PIATTAFORMA TECNOLOGICA PER IL TRATTAMENTO E LA VALORIZZAZIONE
DEI R.S.U. SITA IN C\DA BORRANEA NEL COMUNE DI TRAPANI

LOTTO 1: IMPIANTO DI DISCARICA PER RIFIUTI NON PERICOLOSI

PERIZIA DI VARIANTE *in corso d'opera*

RELAZIONE GEOLOGICA ADDENDUM

Fig. 1: pianta della vasca e sezioni tipo longitudinale e trasversale (di progetto)

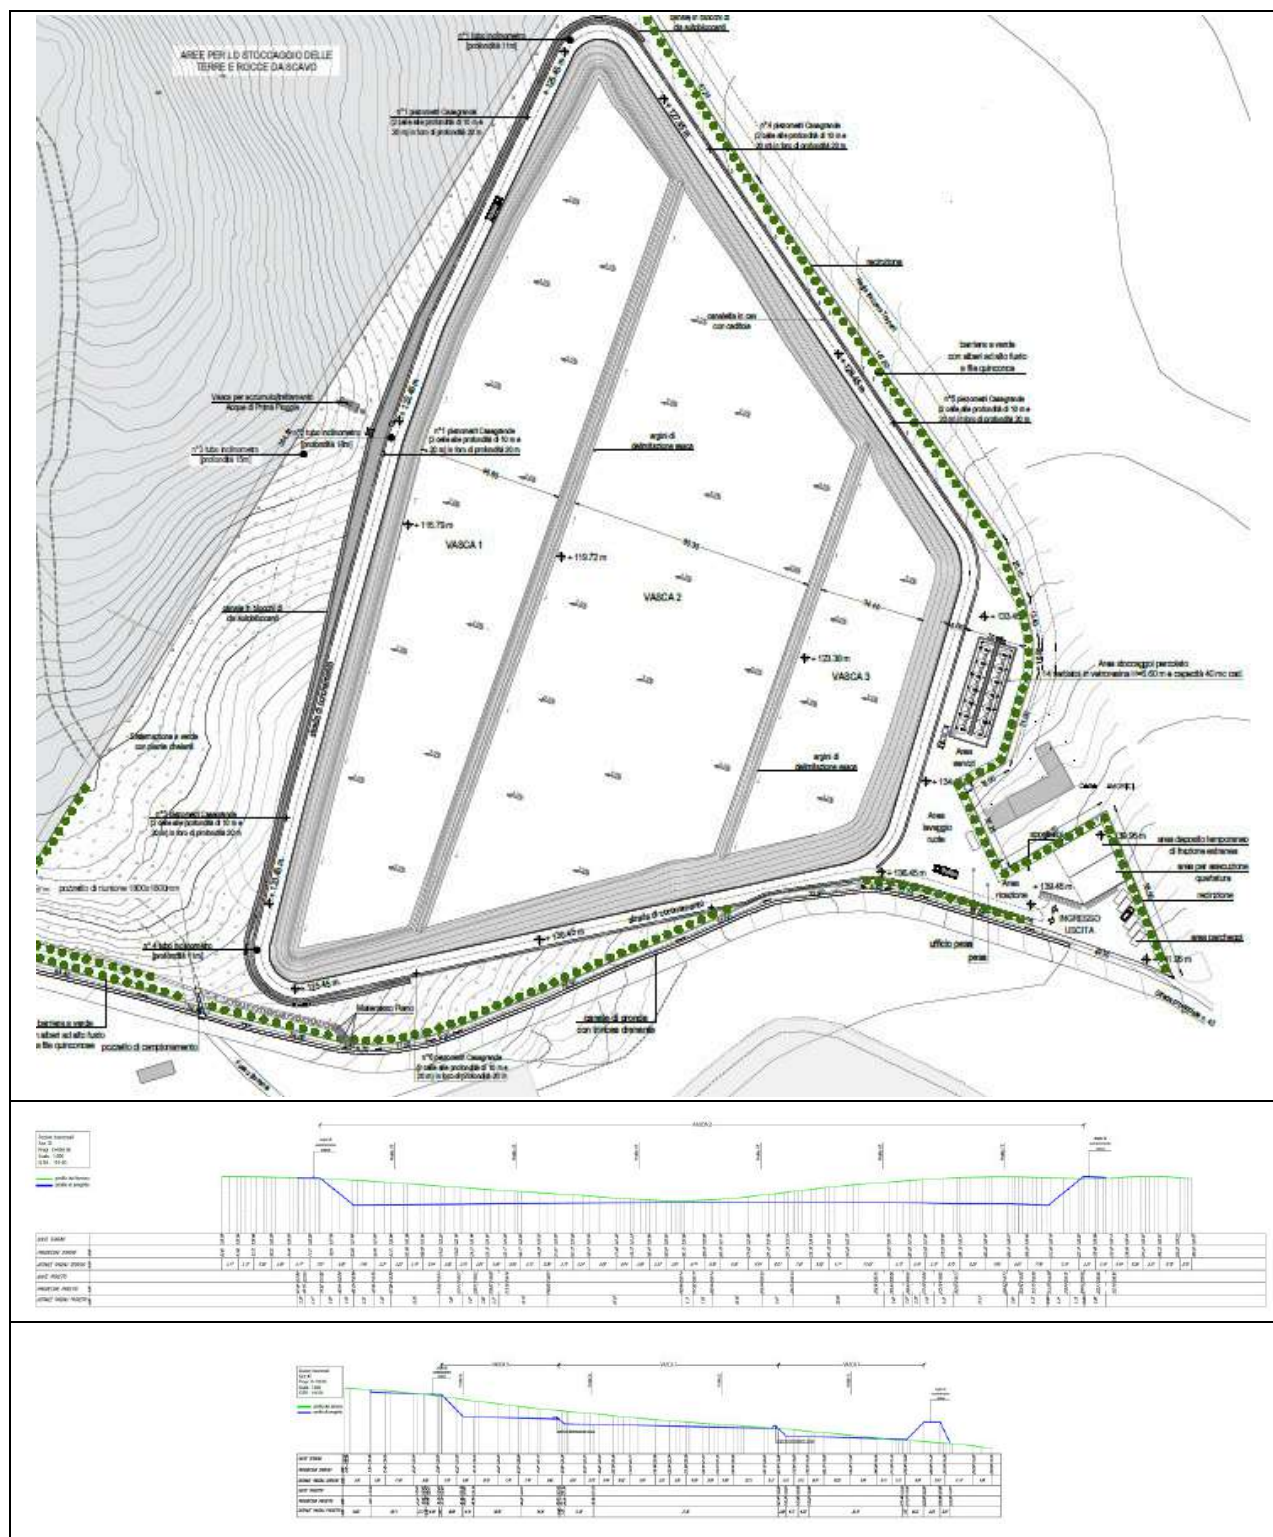
Per la realizzazione della vasca vera e propria è invece previsto lo scavo del terreno in situ secondo le sagome e le quote riportate nel progetto; le quote finali di scavo sono collegate da scarpate di altezza non superiore a 12,00 m e inclinazione pari a 43° per il terreno in posto ed a 40° per l'argine laterale.

Sono state proprio queste elevate pendenze, in terreni prevalentemente argillosi, a suscitare non poche perplessità circa la stabilità delle stesse scarpate, rafforzate dalla circostanza che, nel corso delle attività di scavo eseguite dopo il concreto inizio dei lavori del 13.09.2022, si è appurata la presenza di lesioni in corrispondenza del ciglio delle scarpate lato Sud-Est della vasca.

1. riconfigurazione dei profili delle scarpate della vasca, che dovranno possedere un'inclinazione di 30° in luogo della prevista inclinazione di 40°; con questa modifica non viene in alcun modo modificata la configurazione della nuova vasca, che manterrà integralmente la stessa superficie d'impronta, acquisendo però le necessarie condizioni di sicurezza geomorfologica;
2. realizzazione di una trincea drenante a corona di alcuni tratti del corpo della vasca, che funga allo stesso tempo da fosso di guardia, che, nello svolgere una funzione di protezione idraulica nei confronti delle acque che potrebbero giungere al corpo dei rifiuti, concorre anche al mantenimento delle condizioni di equilibrio delle sponde della nuova vasca.

Fig. 39: sezione tipologica nell'area del dissesto tra le sezioni S11AA e S10AB

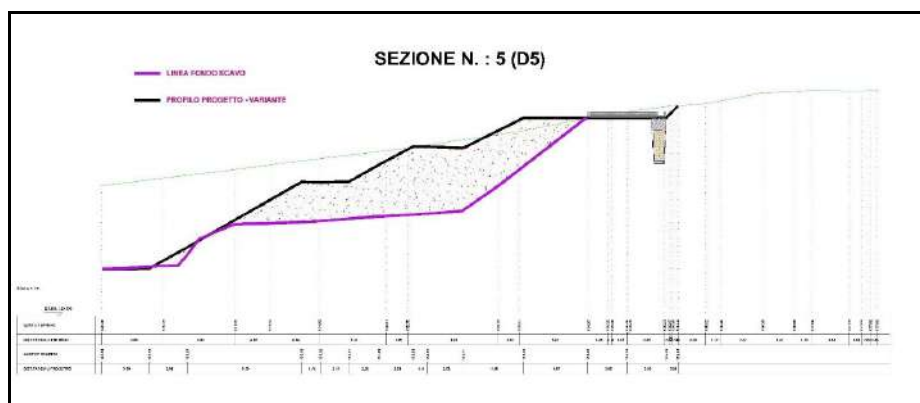
I segni di dissesto più significativi si sono verificati all'incirca tra le sezioni S11AA e S10AB (la numerazione fa riferimento alle sezioni trasversali lungo la viabilità di coronamento) e con specifico Ordine di Servizio (OdS), la DL, su indicazione dello scrivente, ha ordinato la realizzazione di un rilevato a valle di fronti di scavo già realizzati, al fine di scongiurare il progredirsi dei fenomeni di cedimento che in arretramento stavano per coinvolgere la sede stradale provinciale sovrastante. A partire dalla sezione tipologica definita nell'OdS, è stato realizzato un rilevato caratterizzato dalla presenza di tre piani sub-orizzontali a quote differenti

al fine di costituire un rilevato di contenimento al fenomeno franoso in atto. Il rilevato è stato realizzato mediante la compattazione in strati del materiale di scavo prelevato durante la formazione delle scarpate e durante lo scavo del fondo della discarica. Come si vedrà, il monitoraggio eseguito con gli inclinometri ha accertato l'efficacia dell'intervento realizzato, che sarà completato dalla realizzazione della trincea drenante di monte.

Fig. 1: sezione tipologica nell'area tra le sezioni S14AD ed S15

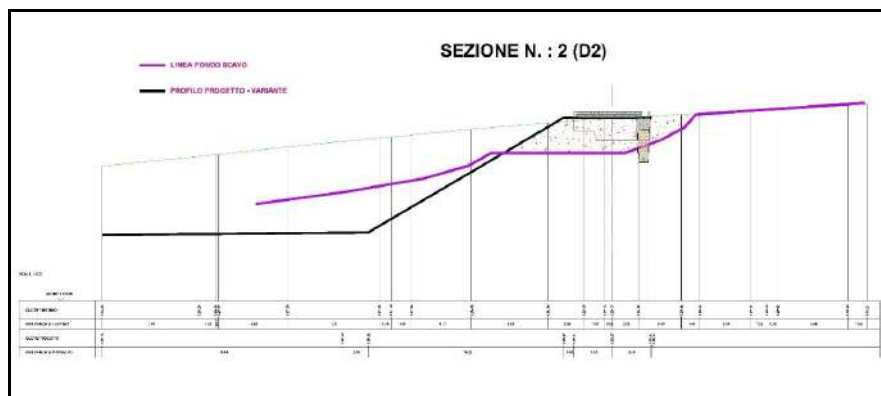
Altro intervento di riprofilatura riguarda il tratto compreso all'incirca tra le sezioni S14AD ed S15, dove il fronte di scavo sarà portato ad assumere una pendenza di 30°. E' previsto altresì il riempimento in prossimità della porzione di fronte ormai svuotata dai cedimenti determinati dal fenomeno franoso, attraverso l'utilizzo di materiale di scavo idoneo opportunamente compattato. Anche in questo caso è prevista la realizzazione di una trincea drenante in prossimità della viabilità di coronamento delle medesime caratteristiche descritte in precedenza. È evidente che preliminarmente le operazioni di riprofilatura e riempimento devono essere necessariamente precedute dalla rimozione dei terreni della coltre in frana.

Fig. 43: planimetria della discarica a seguito degli interventi di riprofilatura e riempimento delle scarpate (in rosso le sezioni tipologiche appena descritte)

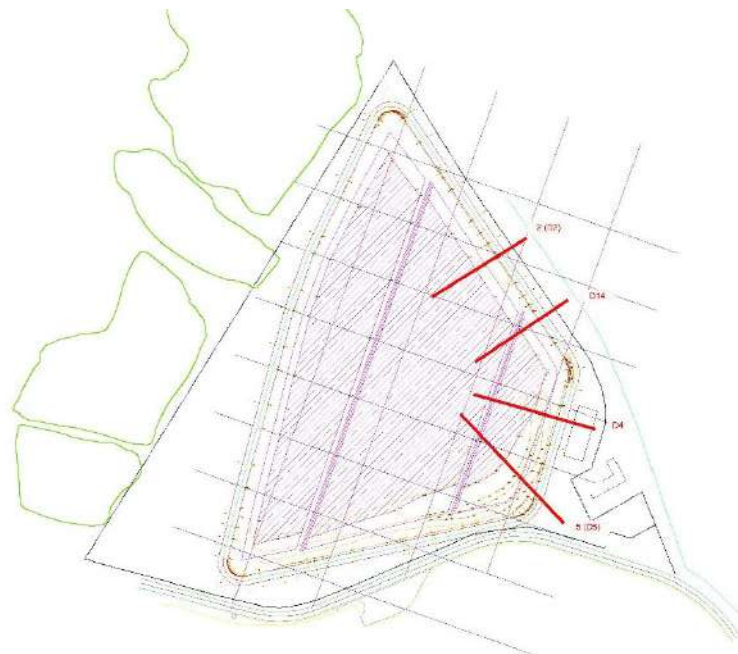
In definitiva, sulla base delle sezioni tipologiche appena descritte, si è riprogettata la configurazione della discarica, come meglio illustrata negli elaborati grafici e nella Fig. 53, conformando tutte le sezioni di scavo ad una inclinazione di 30° rispetto all'orizzontale
